SISTEMA DI TRASPORTO PUBBLICO DI TIPO FILOVIARIO

AGGIORNAMENTO DEL PROGETTO DEFINITIVO DI OFFERTA

Relazione descrittiva degli aggiornamenti apportati al progetto di offerta dalla C.d.S. del 26/10/2012

SCALA:	-
RIF. N°:	PPDA0100RG02B
ALLEGATO N°:	PD A0100 RG02B

4.1 Riorganizzazione dell'area adibita a Deposito

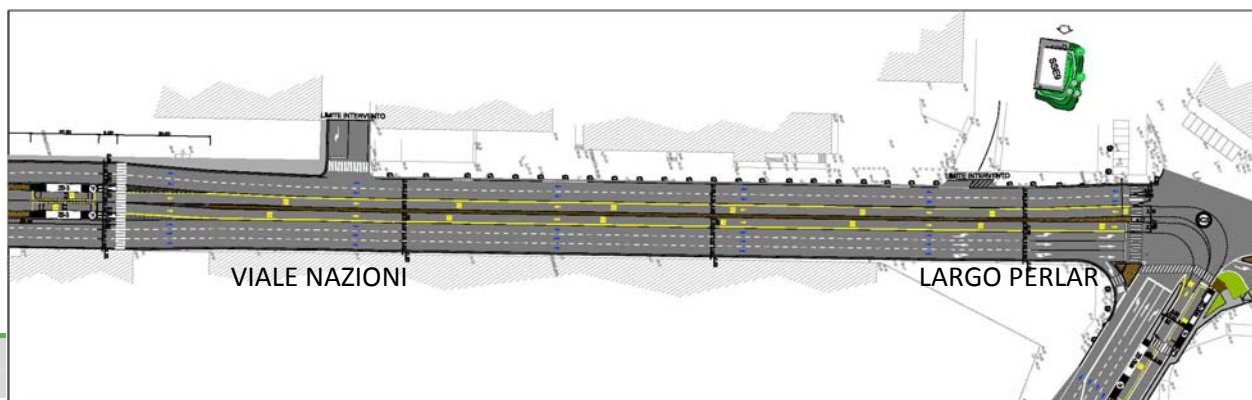
Il Comune di Verona ha richiesto in sede di Conferenza dei Servizi e nelle successive fasi di concertazione, di rendere il Progetto del Filobus e del Deposito compatibile con il *Piano della Viabilità di Verona Sud*, elaborato dal Comune di Verona nell'ambito del *Piano degli Interventi* e che prevede la sostituzione del precedente ribaltamento completo del Casello di Verona Sud con un nuovo "semi" ribaltamento del Casello, integrato con un nuovo sistema viabilistico da realizzare a cura del Comune di Verona e di altri soggetti.

La viabilità riservata al Filobus nel tratto terminale dovrà raccordarsi con la nuova posizione del parcheggio scambiatore e poi proseguire verso il Deposito della Genovesa, superando con un nuovo sottopasso l'asse stradale inserito nel *Piano della Viabilità di Verona Sud*.

La nuova organizzazione dell'area adibita a Deposito richiesta dal Comune di Verona in sede di CdS è stata successivamente nuovamente modificata dallo stesso, con delibera di Giunta del 05/06/2013, a seguito della sopraggiunta necessità di non espropriare i fabbricati esistenti in uso alla struttura sanitaria gestita dalla Società Cooperativa Genovesa.

L'accesso operativo al nuovo deposito avverrà attraverso un sottopasso, a superare la prevista viabilità di raccordo al nuovo casello ed ai parcheggi scambiatori.

L'ingresso al deposito si configura come il naturale prolungamento del canale stradale a servizio del filobus, che in esercizio farà capolinea presso il parcheggio scambiatore, senza dover entrare nel deposito per invertire il senso di marcia, grazie alla realizzazione di apposito torna indietro.

Il sottopasso di accesso verrà realizzato a tre corsie di marcia, come specificatamente richiesto da ATV, delle quali due di esercizio ordinario (una per senso di marcia) ed una dinamica per gestire eventuali

situazioni di emergenza, oltre ad una pista ciclopeditonale. Il sottopasso verrà già predisposto con un prolungamento verso sud della copertura per consentire l'eventuale futuro collegamento con le aree, o parte di esse, di proprietà comunale ed attualmente lasciate in uso alla Cooperativa Genovese.

I tre fabbricati di gestione e controllo troveranno ubicazione baricentrica sulla nuova area e saranno collegati da un percorso pedonale coperto al fabbricato ad uso officina, come previsto dal progetto di offerta. I flussi veicolari in ingresso ed uscita verranno regolamentati da una rotatoria verso i vari servizi.

L'area coperta di parcheggio filobus troverà ubicazione sul quadrante nord ed attorno ad essa verrà realizzato, oltre all'anello di collaudo, un percorso circolatorio antiorario che consentirà ai veicoli di raggiungere gli stalli di sosta o i servizi di rifornimento e lavaggio, a loro volta disposti in serie con le opportune aree di ammassamento e by-pass.

Sul quadrante sud verranno invece realizzati l'officina/magazzino, con la relativa area di carico/scarico ed alcuni ulteriori parcheggi auto per dipendenti o visitatori, nonché, interessando la parte di futuro ampliamento, il secondo fabbricato di officina e gli stalli di sosta per i bus del trasporto pubblico. Questi servizi potranno essere raggiunti dalla viabilità interna, che si svilupperà dalla rotatoria d'ingresso in fregio alla ferrovia o, alternativamente, anche del secondo accesso all'area, previsto sul fronte est del comparto. Un altro accesso secondario verrà, infine, previsto sul fronte nord/ovest.

Questa nuova configurazione salvaguarda, come richiesto dall'Amministrazione, le aree ed i fabbricati in uso alla Cooperativa Genovese, che continuerà ad esercitare le proprie funzioni, lasciando comunque libere le superfici a sud dell'autostrada per la realizzazione dei previsti parcheggi scambiatori e del ribaltamento parziale del casello di Verona Sud (per le provenienze da Milano).

Cà di Cozzi

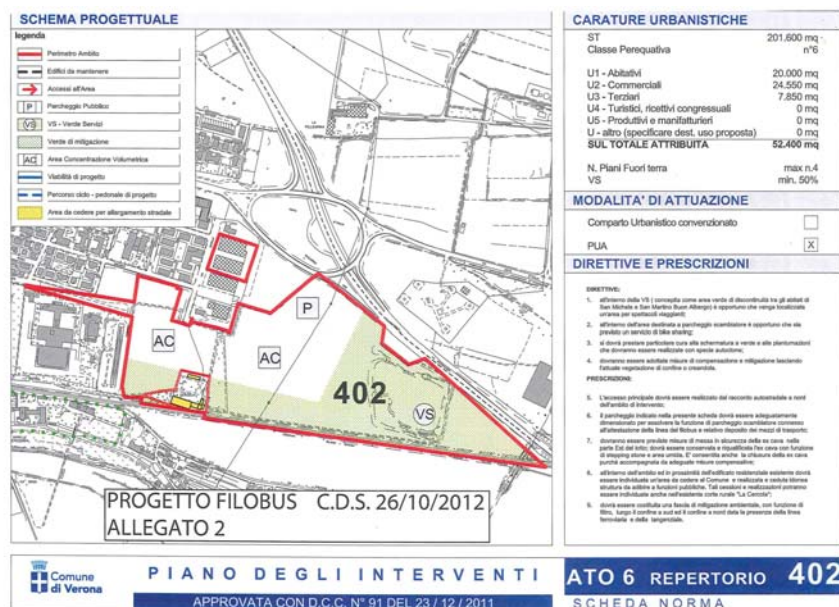
Il tracciato della linea 2A è stato allungato verso ovest lungo Via Cà di Cozzi, al fine di raggiungere lo scambiatore e poter ubicare il capolinea di fermata all'interno dello stesso.

Il sistema filoviario percorrerà quindi la rotatoria di Cà di Cozzi, prevista tra le opere ricadenti nella concessione del Traforo delle Torricelle ed ubicata in corrispondenza dell'esistente intersezione semaforizzata di Via Caduti del Lavoro ed accederà al parcheggio mediante un ramo riservato attestante direttamente in rotatoria. Dopo la sosta di capolinea, percorrendo il torna indietro realizzato sul sedime del parcheggio (già previsto dallo stesso progetto del parcheggio Cà di Cozzi) potrà riprendere l'itinerario verso l'Ospedale ed il centro città.

L'adeguamento ha richiesto l'allungamento della linea di circa 600 m e l'ubicazione di un nuovo capolinea di fermata (2A-C22) all'interno dello scambiatore.

4.4 Piazzale XXV Aprile

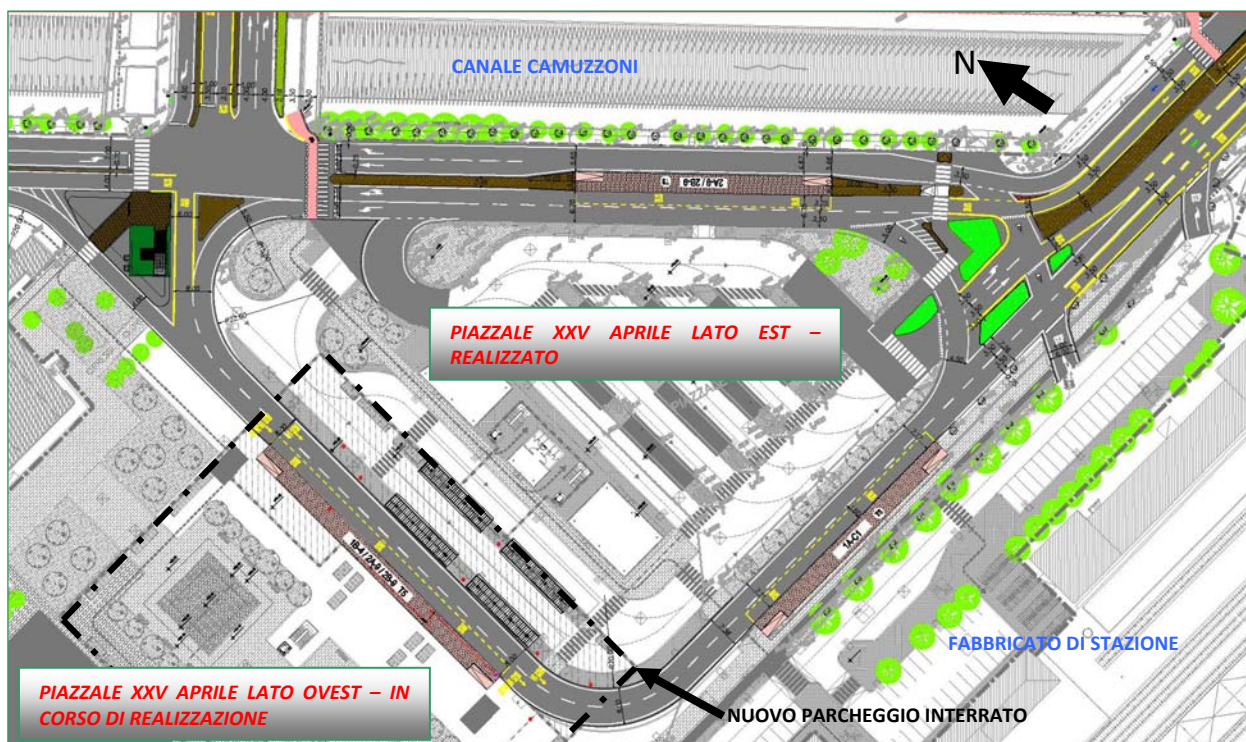
Il progetto definitivo è stato aggiornato al fine di renderlo compatibile con il progetto di riqualifica del piazzale a cura della Società Grandi Stazioni.

Proprio per rendere congruenti i due interventi, oltre al riposizionamento di alcuni cordoli che disegnano la circolazione attorno al piazzale e separano le corsie specializzate, la banchina filoviaria ubicata di fronte al fabbricato di stazione (1A-C1) è stata traslata verso nord di qualche metro rispetto al progetto definitivo di offerta, al fine di mantenere il percorso ciclopedonale previsto dal progetto Grandi Stazione e salvaguardare alcune piantumazioni.

Con l'occasione è stata anche introdotta una modifica funzionale all'organizzazione delle fermate e dei capolinea filoviarie del piazzale, che prevede il posizionamento esclusivo del capolinea della linea 1A (1A-C1) sulla banchina parallela all'edificio di stazione, mentre la banchina sul lato ovest (lunga 70 m), che prima ospitava il capolinea 1A e la sosta di 1B, prevede ora la fermata 2A e 2B, oltre a mantenere 1B (praticamente per dare alla banchina sud la funzione solo di capolinea, sono state scambiate le fermate 2A e 2B con il capolinea 1A)

Rimane immutata nell'ubicazione e nella funzionalità la banchina parallela al canale Camuzzoni, che resta a servizio delle linee 2A e 2B provenienti da Viale Piave e dirette verso il centro città, che, pertanto, impegneranno solo un lato della circuitazione filoviarie prevista. La realizzazione di questa banchina di fermata comporterà la parziale demolizione dell'esistente cordolo spartitraffico.

4.5 Deviazione Fiera: Via Agricoltura – Via Commercio – Via Ferrari

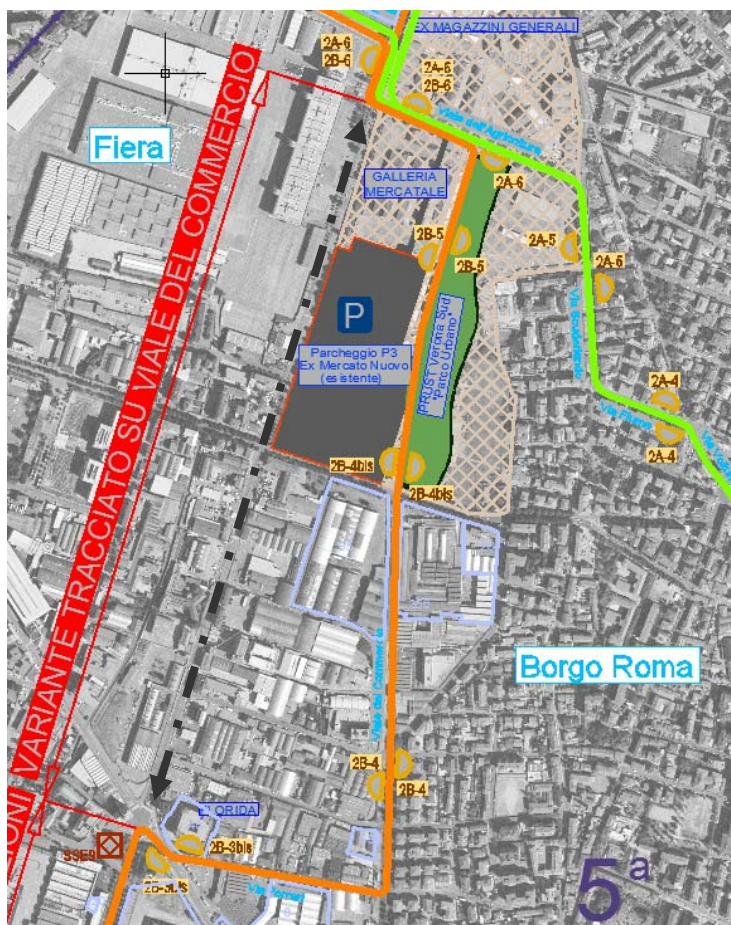
A seguito del Piano della Viabilità di Verona Sud a cura del Comune di Verona ed il conseguente parere espresso da Verona Fiere, il tracciato della linea 2B del Filobus, lungo l'asse di viale del Lavoro dovrà essere deviato, a partire da nord, lungo viale dell'Agricoltura per poi proseguire su viale del Commercio e viale del Circo, ritornando sul tracciato originario in corrispondenza di Largo Perlar, come indicato in figura (la freccia tratteggiata grigia indica il vecchio percorso lungo Viale del Lavoro).

La deviazione comporta un allungamento del percorso di circa 400 m.

La variante ha comportato la riubicazione funzionale della fermata della Fiera (2A-6 e 2B-6) su viale del Lavoro, (precedentemente era ubicata su Via della Fiera), proprio di fronte all'ingresso principale della Fiera e raggiunta della sistema filoviario mediante corsia riservata, come indicato nella planimetrie allegate. Con l'occasione, questa banchina è stata anche allungata in ragione dei nuovi spazi disponibili ed in considerazione degli importanti flussi previsti durante le principali manifestazioni fieristiche.

Proseguendo verso sud, la linea 2B segue per un tratto di via dell'Agricoltura la linea 2A (precedentemente continuava su viale del Lavoro), e, superata la "Galleria Mercatale", imbocca verso sud in nuova sede riservata, parallelamente al precedente percorso su Viale del Lavoro, lambendo ad Est i parcheggi delle Fiera di recente realizzazione e disegnando ad ovest il confine del Parco Urbano previsto dal PRUST.

Il tracciato prosegue quindi in corsia riservata su Viale del Commercio e Via Ferrari, fino all'intersezione di Largo Perlar, dove si ricongiunge sull'itinerario di progetto di Viale delle Nazioni.

Le fermate 2B-4 e 2B-5 vengono ricollocate sulla variante di tracciato e considerato l'allungamento complessivo della tratta, vengono anche inserite 2 nuove fermate, rispettivamente 2B-4bis e 2B-5bis, conformemente a quanto indicato sulle planimetrie del Piano della Viabilità.

4.6 Aggiornamento e approfondimento dello studio architettonico delle banchine di fermata del Centro Storico

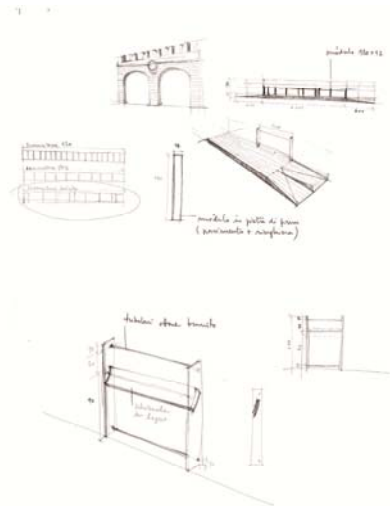
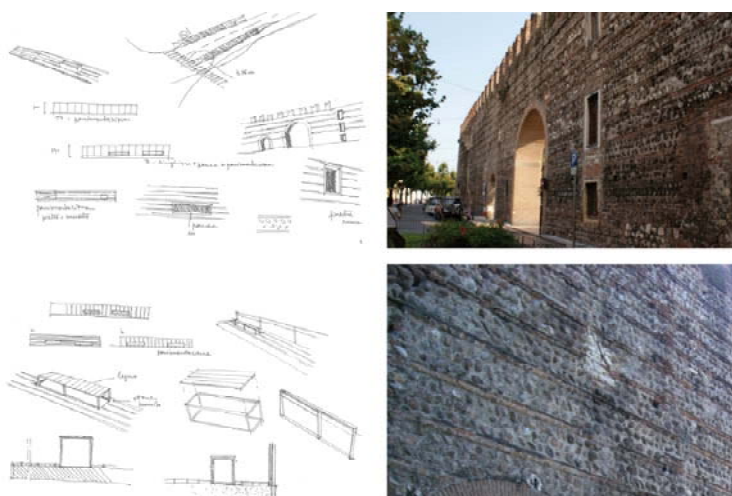
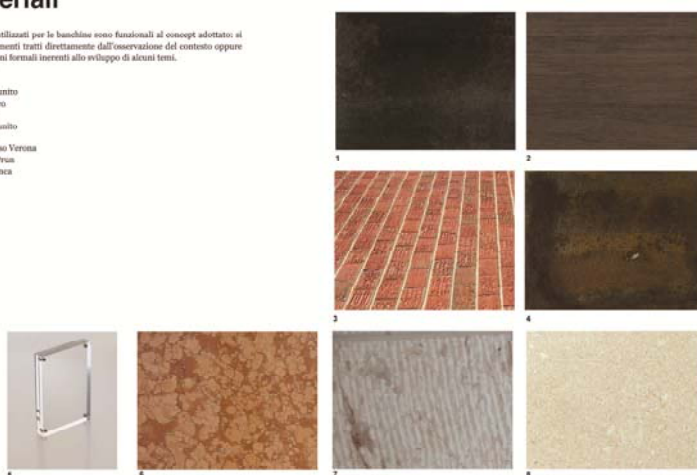
Con riferimento all'approfondimento del progetto di inserimento architettonico delle banchine di fermata, depositato in sede CdS ed al parere POSITIVO n. 29701 del 25/10/2012 dalla competente Soprintendenza per i B.A.P. (con prescrizioni per la fase di progettazione esecutiva), sono stati inseriti già in questa fase gli elementi principali relativi agli adeguamenti proposti ed accettati dalla S.B.A.P.

Sono state individuate le banchine ubicate in posti particolarmente sensibili/vincolati del centro urbano di Verona.

Queste banchine sono state sottoposte a un trattamento di contestualizzazione il cui risultato è un design che si mette in dialogo con il luogo.

In questa fase di aggiornamento del progetto sono stati sviluppati i dettagli proposti dallo studio architettonico depositato in sede di CdS. Per ciascuna delle banchine sopra indicate è allegato un elaborato dedicato contenente l'ubicazione planimetria, sezioni, prospetti, particolari e tipologia di materiali impiegati.
